COMUNE DI MALO
PROVINCIA DI VICENZA
REGIONE VENETO

DITTA SCAPIN BRUNO AUTODEMOLIZIONI SRL

**PROGETTO IMPIANTO DI
AMPLIAMENTO AREA DEPOSITO MEZZI BONIFICATI**

**INTEGRAZIONI DI CUI ALLA RICHIESTA PROT. N. 15059 DEL 14
MARZO 2019**

Figura 2. Inserimento su base ortofoto del muro con siepe perimetrale POSTO OPERAM.

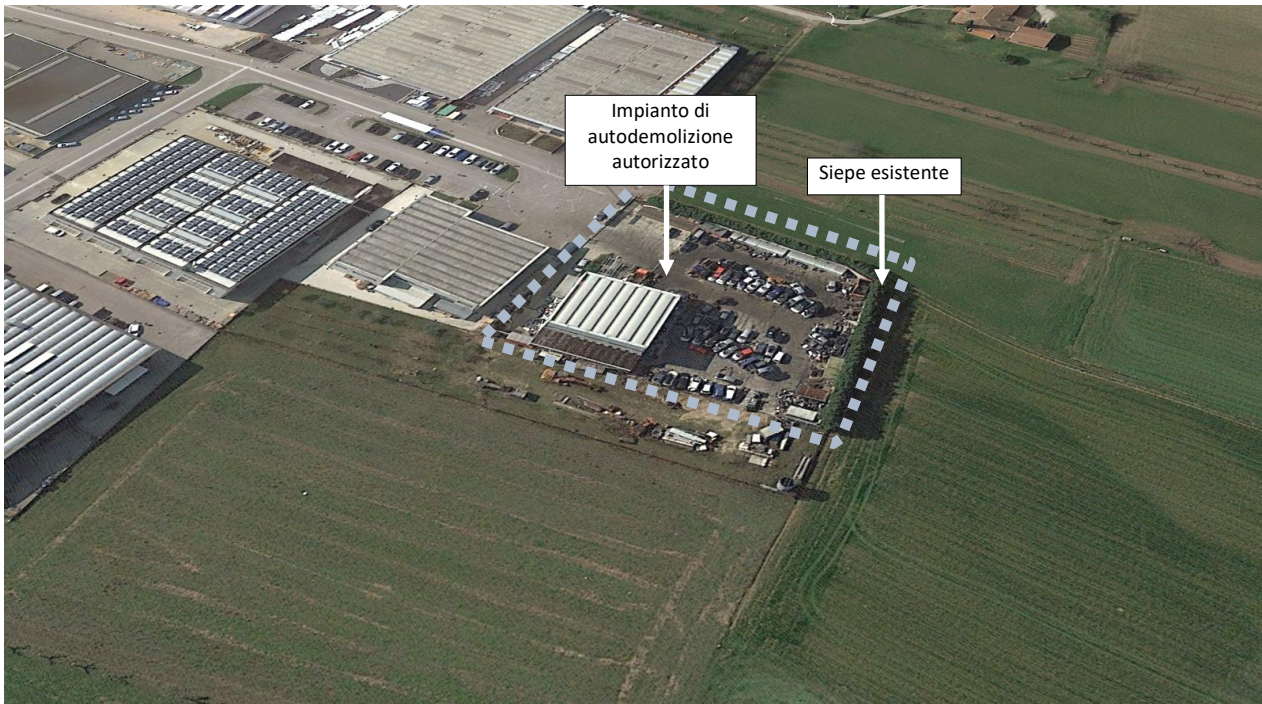
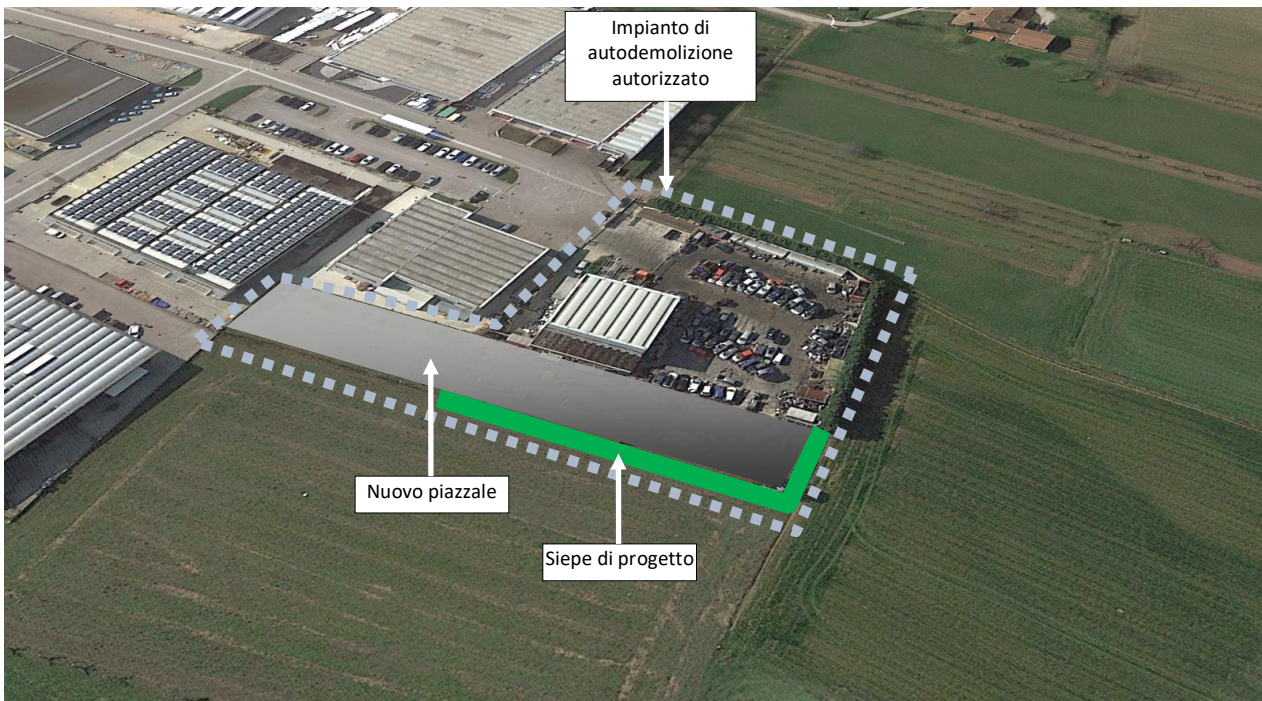
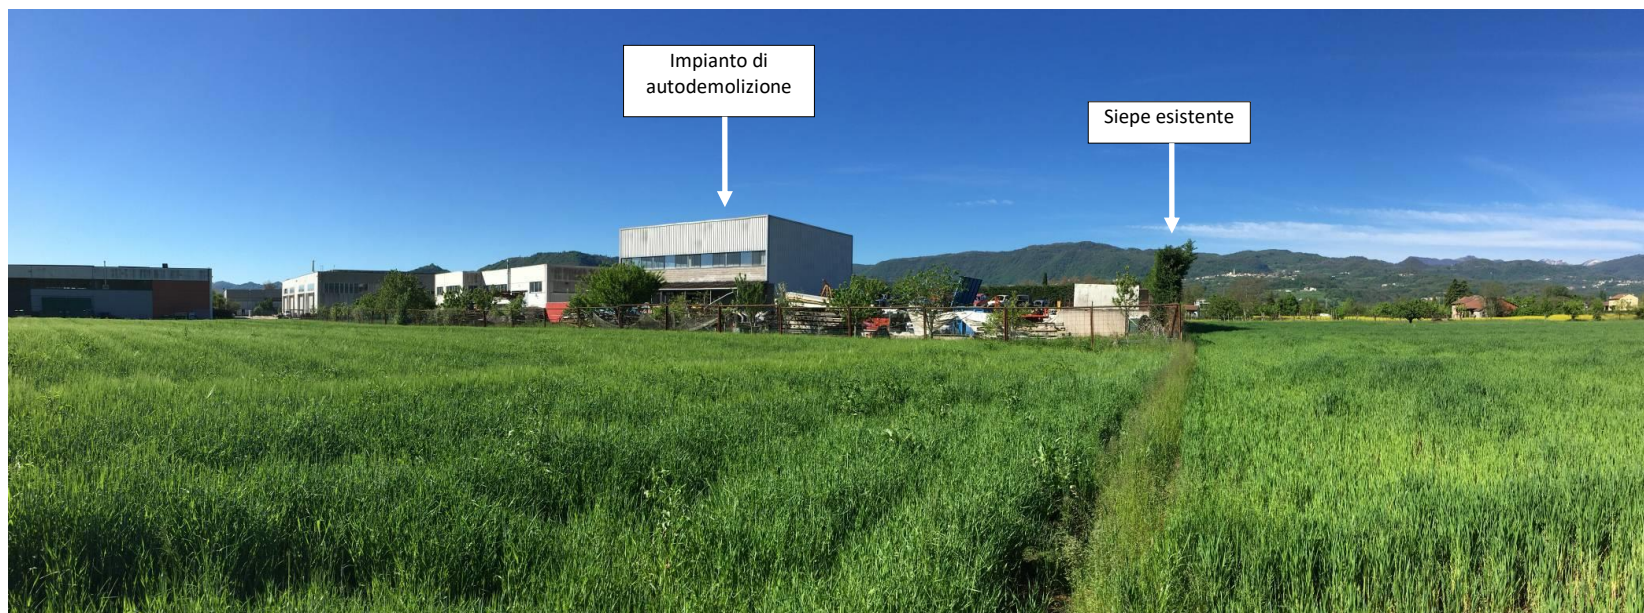
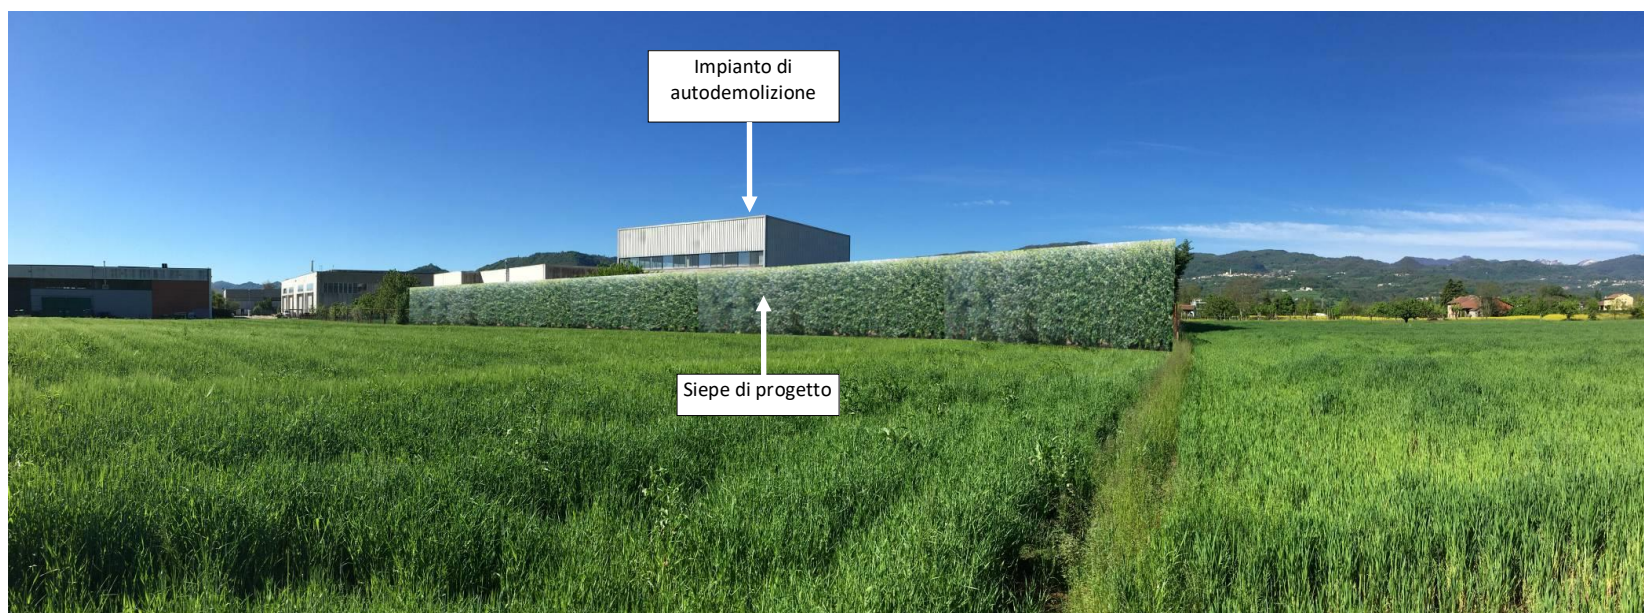
8. *Si rileva come sia prevista la costruzione di un perimetro in muratura di altezza di tre metri, a confine con la zona agricola e con lo scopo di mitigare l'impatto acustico; se ne descriva dettagliatamente le caratteristiche, le modalità di inserimento paesaggistico e le modalità di raccordo con la siepe esistente, presentando anche adeguato computo metrico estimativo.*

Il progetto prevede la realizzazione di un muro perimetrale di confine lungo i lati nord ed est (parte) del nuovo piazzale da destinarsi allo stoccaggio dei veicoli bonificati. Il muro si svilupperà per una lunghezza complessiva di circa 80 m in continuità di forma e tipologia con l'esistente.

Come evidenziato nella documentazione tecnica allegata, si utilizzeranno delle pannellature in cls prefabbricato di altezza pari a circa 3 m all'esterno delle quali verrà piantumata una siepe arbustiva sempreverde di *Chamaecyparis Leylandii*, mentre una recinzione in rete metallica su muretto in cls delimiterà il confine esterno di proprietà.

Il muro perimetrale risulterà per tipologia e forma in continuità rispetto all'esistente e sarà composto da una pannellatura prefabbricata in cls oltre la quale verrà piantumata una siepe sempreverde siepe sempreverde perimetrale della stessa tipologia rispetto all'esistente (*Chamaecyparis Leylandii*).

Come meglio rappresentato nelle foto modellazioni che seguono, la siepe di progetto consentirà di mitigare la percezione visiva dell'attività produttiva con particolare riferimento allo stoccaggio dei mezzi bonificati.
